改善箇所説明図

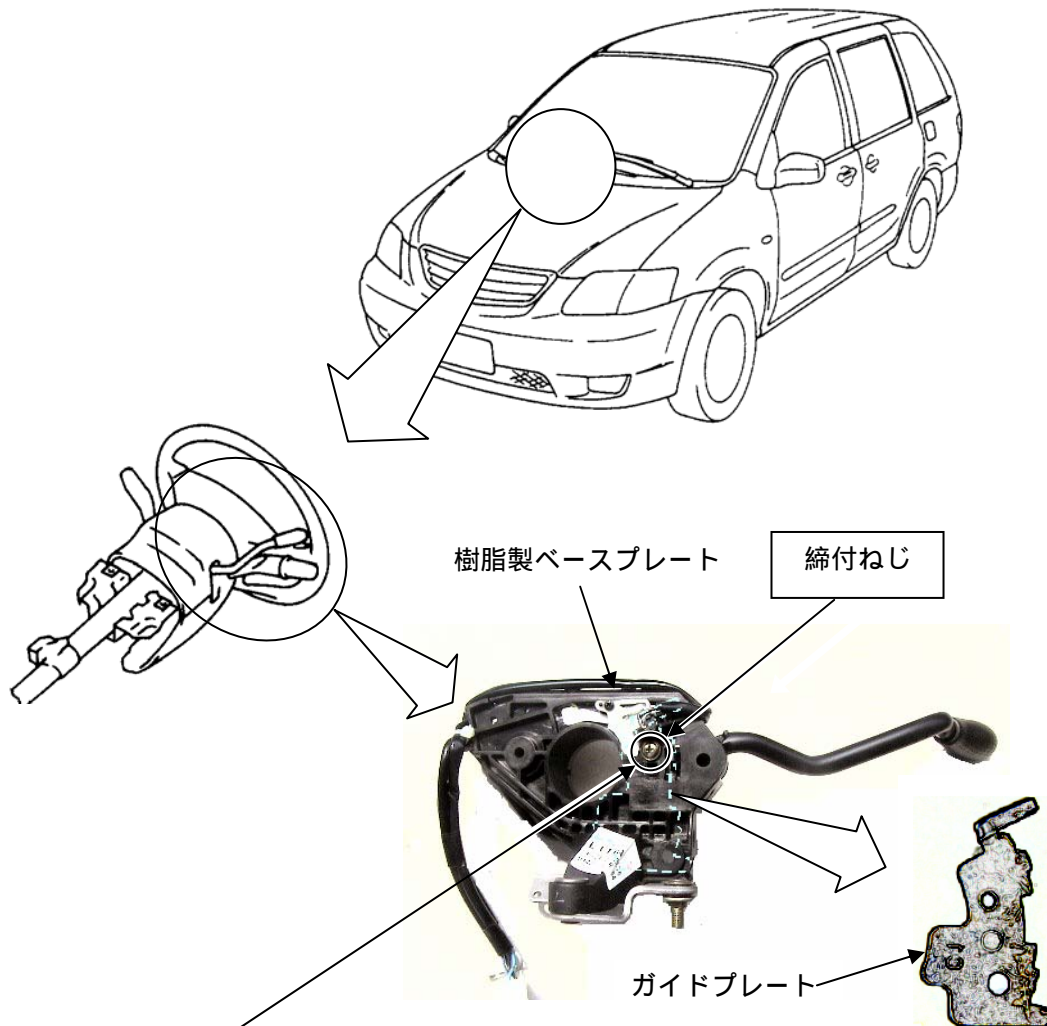
基準不適合発生箇所

コラム式自動変速機付き車において、シフトレバー内部にある樹脂製ベースプレートとガイドプレートの締付け構造が不適切なため、炎天下の屋外駐車などにより当該締付け部の締付け軸力が低下し、シフト操作の繰り返しにより締付ねじが緩んで異音や引っ掛かりが発生するものがある。そのため、そのまま使用を続けると、最悪の場合、ねじが脱落してガイドプレートが外れ、シフト機構と連動しているキーインターロック装置が正常に作動しなくなり、イグニッションキーが抜けず、かじ取り装置の施錠装置が機能しなくなるおそれがある。

改善の内容

全車両、当該締付ねじを緩み防止剤を塗布したものと交換する。

識別：室内ヒューズボックスの蓋の裏に黄色ペイントを塗付する。
